PN-EN 1339:2005/AC

październik 2007

Dotyczy
PN-EN 1339:2005
Betonowe płyty brukowe
Wymagania i metody badań

Rysunek K.1 – Przykład wytrzymałości na zginanie dla klasy 1 z Tablicy 5 wg EN 1339

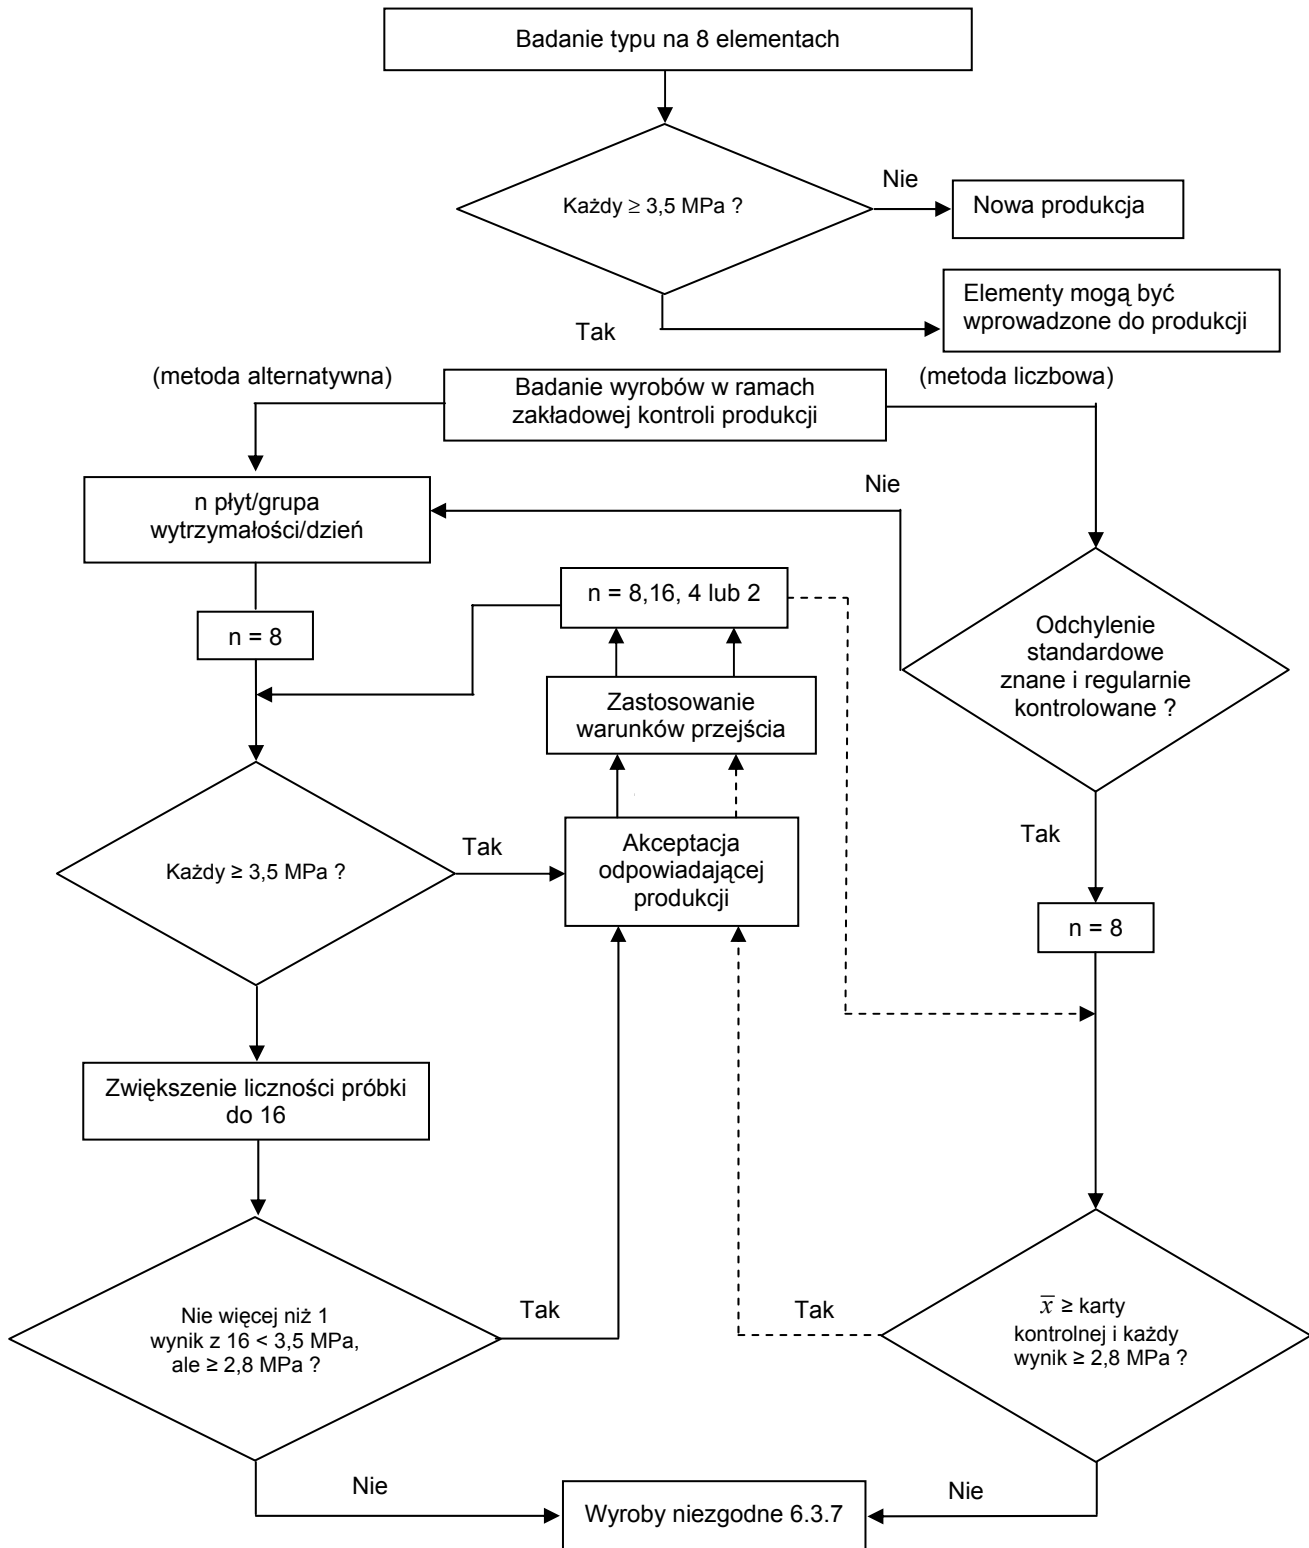
Rysunek K.1

Zastąpić Rysunek K.1 załączonym nowym rysunkiem.

Rysunek K.1

Zastąpić Rysunek K.1 załączonym nowym rysunkiem.
